DA39

Projet d'ouverture et d'exploitation d'une mine
d'apatite à Sept-Îles

6211-08-009

**DIGUE AVEC NOYAU IMPERMÉABLE DE ARGILE OU TILL
(SECTION TYPIQUE)**

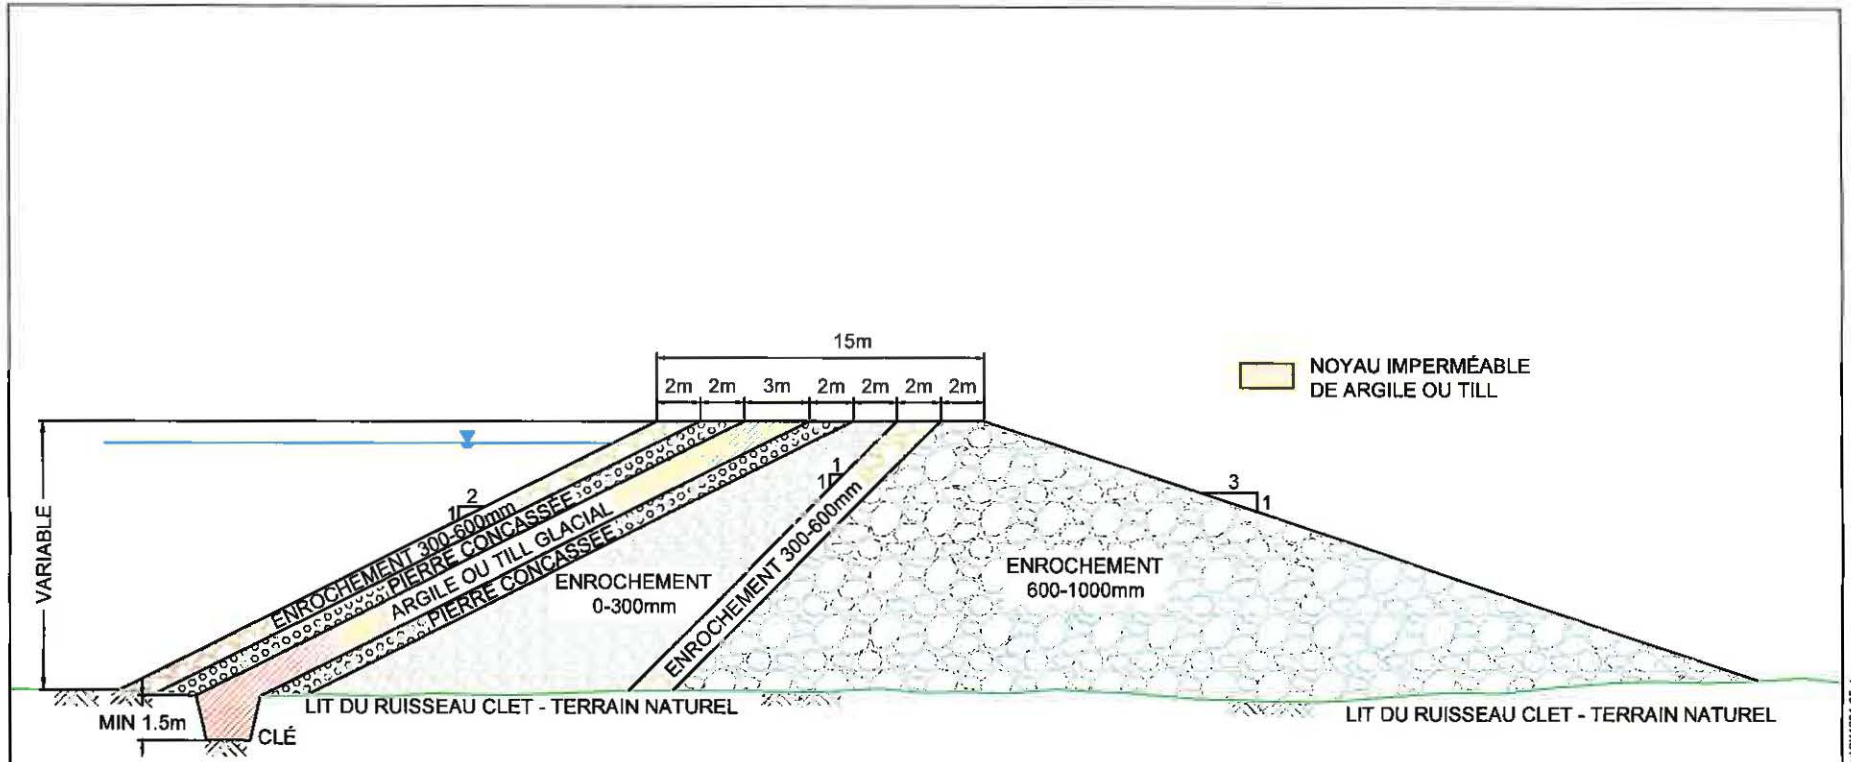
Document supplémentaire en lien avec l'évaluation des risques de liquéfaction des argiles pour le ruisseau Clet, quels sont les seuils à respecter pour le dynamitage?
